品質異常改善通知書

不具合整理No. 43F-10-004

図番	502593-0099
品名	0.3 FPC CONN. BACK FLIP ODD TERMINAL
ロットNo	10930BW2W001~002 10930BWBW001~002
対象数量	2,220,000
クレーム内容及び確認内容	端子転がり
端子転がりにより、ギャップ寸法、接触部段差寸法規格値外

写真・図

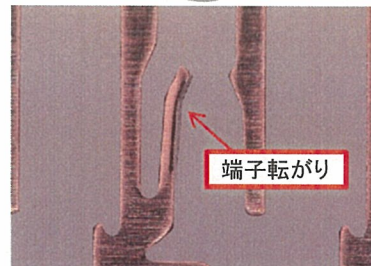
車電がりの発生

クリップ異常又は押え弱い

入子高さは問題ありませんでした。

Y寸法NG品の流出

モータリOKという判断をしてしまった

製品から状態により、変化が大きいOKと判断した

保管サンプルにも転がりがあったが発見できなかった

Y寸法を測ったら規格内だった

不具合連絡が来たら再度測定したら規格外のものがあった。

押えを+3M. 3個にした。

治具を作成し対応します

モータリ物は、N数を増し現定します。

寸法が規格内でも何本かが測り、外観見ても転がりがなければ確認していきたくです。
